LINEA AV/AC TORINO – VENEZIA Tratta VERONA – PADOVA

VIADOTTO SULL'ALPONE DAL Km 20+592,474 AL Km 20+670,701

Relazione di modifica PD/PE

Progetto definitivo

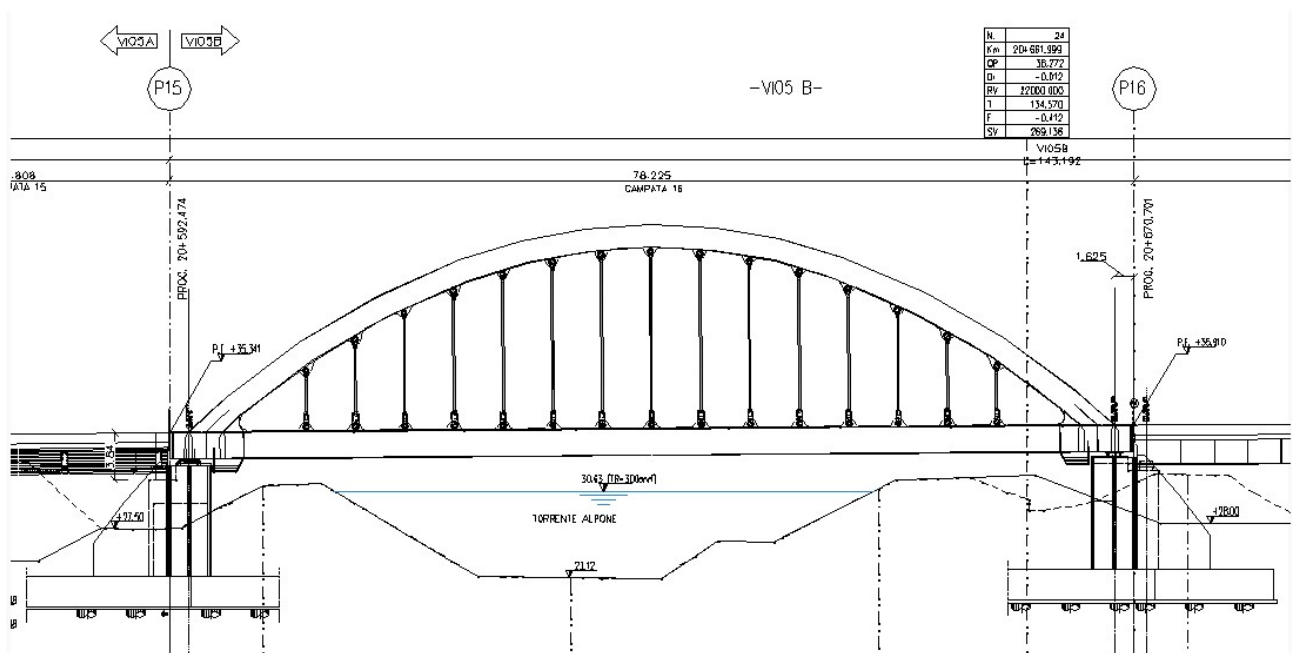
La prima sostanziale modifica rispetto al progetto definitivo riguarda il posizionamento delle pile. In particolare, le pile sono state traslate al fine di evitare che la P16 ricadesse all'interno dell'aveo.

Confronto fondazione pila 15

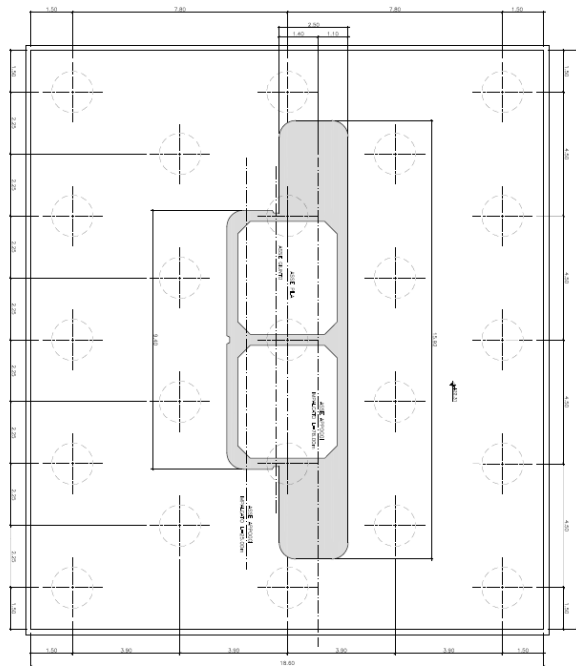
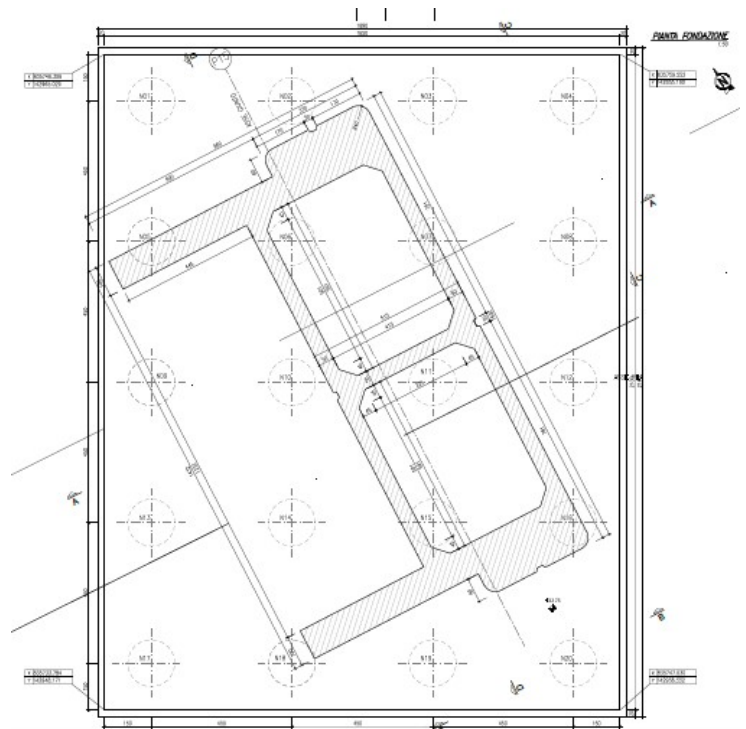
La traslazione ha permesso inoltre di semplificare notevolmente la carpenteria della pila P16.
